**AVIS RELATIF À LA PROTECTION
CONTRE LES EVENTUELS EFFETS NOCIFS ET NUISANCES
PROVOQUÉS PAR LES RAYONNEMENTS NON IONISANTS
GÉNÉRÉS PAR DES ANTENNES ÉMETTRICES STATIONNAIRES**

Commune : HOUFFALIZE - Exploitant : PROXIMUS

Référence exploitant : 61ACH_00

Rapport n° 1619 / 2024

Figure 1 : Vue en plan des lieux de séjour et des points de contrôle

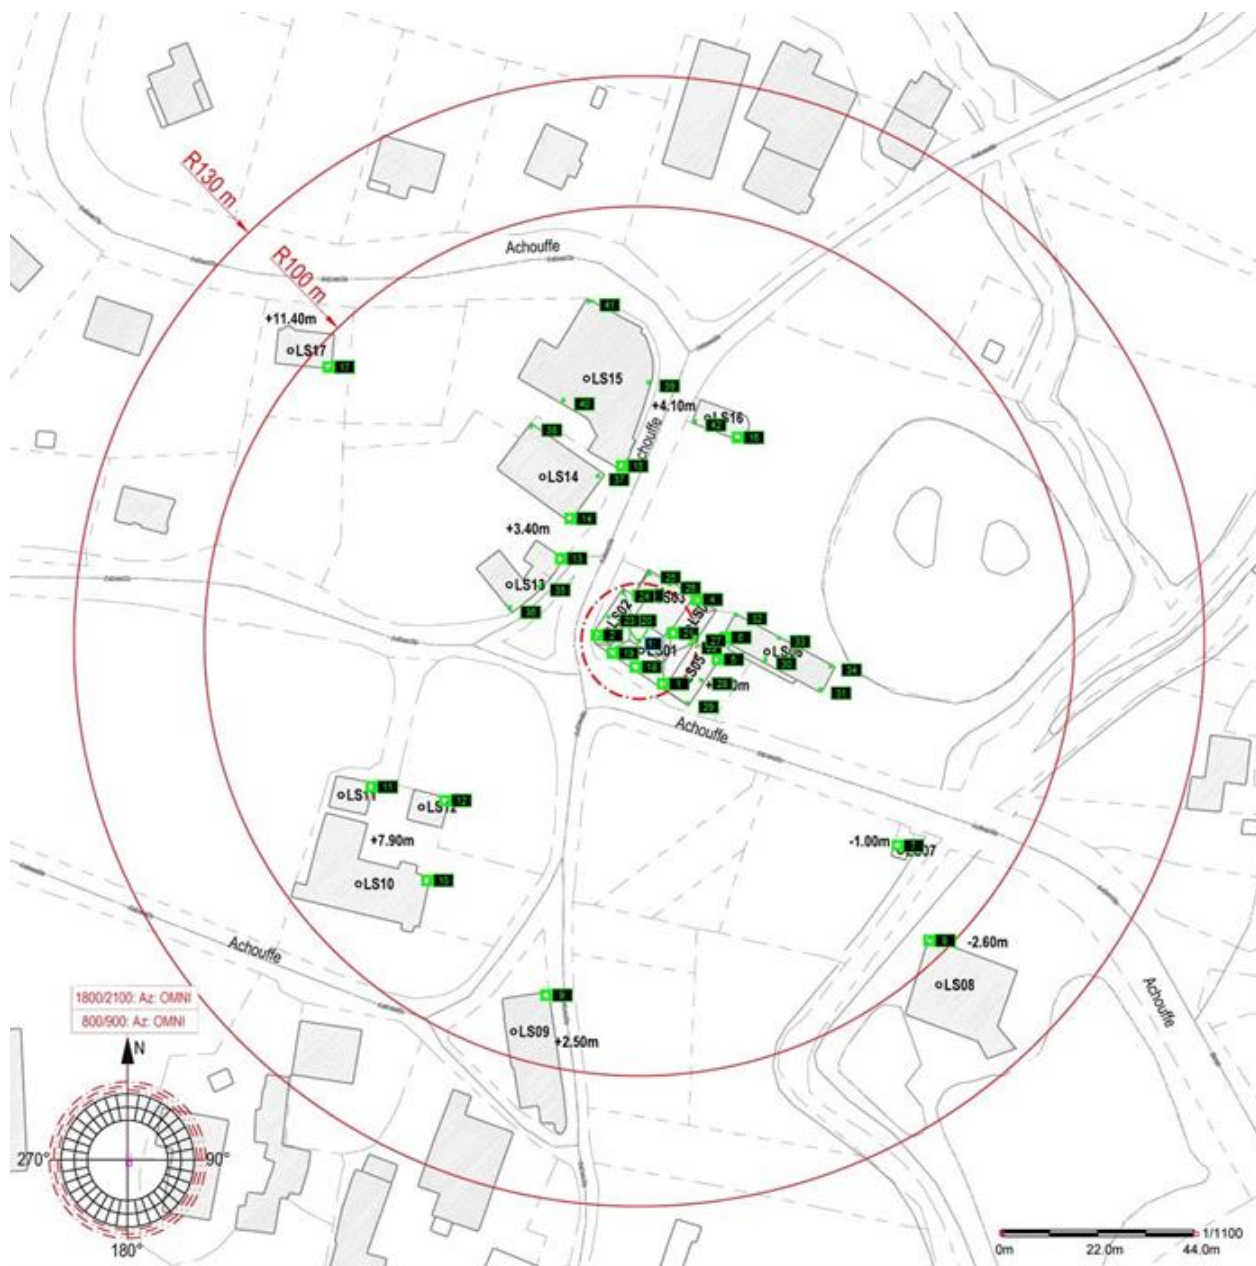
- le numéro du point de contrôle repris sur un des plans de la figure 1;
- le numéro du LS dans lequel se trouve le point de contrôle de la 1^{ère} colonne ;
- l'atténuation d'obstacle prise en compte pour le calcul de l'indice d'exposition dans le LS ;
- le résultat du calcul de l'indice d'exposition.

En ce qui concerne les antennes de l'installation mentionnées dans le tableau 1, la distance maximale à laquelle la limite pourrait être atteinte, à l'extérieur, est égale à 27,6 m. S'il n'y a pas de LS à une distance inférieure, les antennes respectent forcément la limite d'immission.

Dans le cas des LS situés à l'intérieur des bâtiments, une atténuation d'obstacle est prise en compte et il en résulte que la distance maximale à laquelle la limite pourrait être atteinte se réduit à 19,5 m.

Figure 2 : Vue en plan des installations d'antennes dans un rayon de 300 mètres autour de l'installation faisant l'objet de la demande d'avis

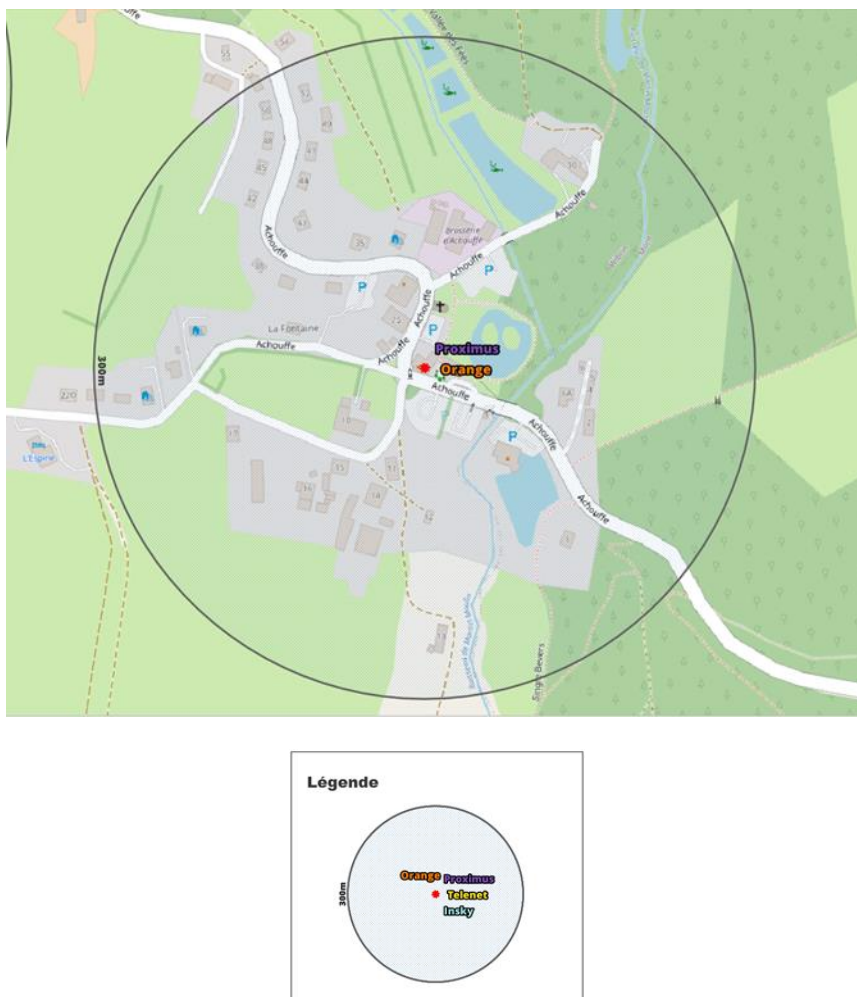
Le plan en projection verticale de la figure 2 indique la localisation des installations d'antennes émettrices stationnaires visées par le décret et situées dans un rayon de 300 mètres autour de l'installation référencée dans le paragraphe 2 et localisée au centre du cercle. Les données de localisation de ces antennes et les avis correspondant sont accessibles via le cadastre en ligne des antennes émettrices stationnaires⁶. Les installations prises en compte dans l'évaluation du respect de la limite cumulative sont les installations d'antennes émettrices déclarées en service par l'exploitant à la date du présent avis, à l'exception de l'installation référencée dans le paragraphe 2 et éventuellement d'autres installations ayant fait l'objet d'une demande d'avis à la même date et qui sont situées à l'intérieur de la zone de 300 mètres de rayon.

Compte tenu des considérations ci-dessus, il apparaît que l'intensité du rayonnement électromagnétique généré, dans les lieux de séjour situés dans un rayon de 300 mètres autour de l'installation référencée dans le paragraphe 2, par l'ensemble des antennes émettrices stationnaires de l'ensemble des exploitants du même site d'antennes émettrices stationnaires respecte la limite fixée à l'article 4, § 2 du décret.
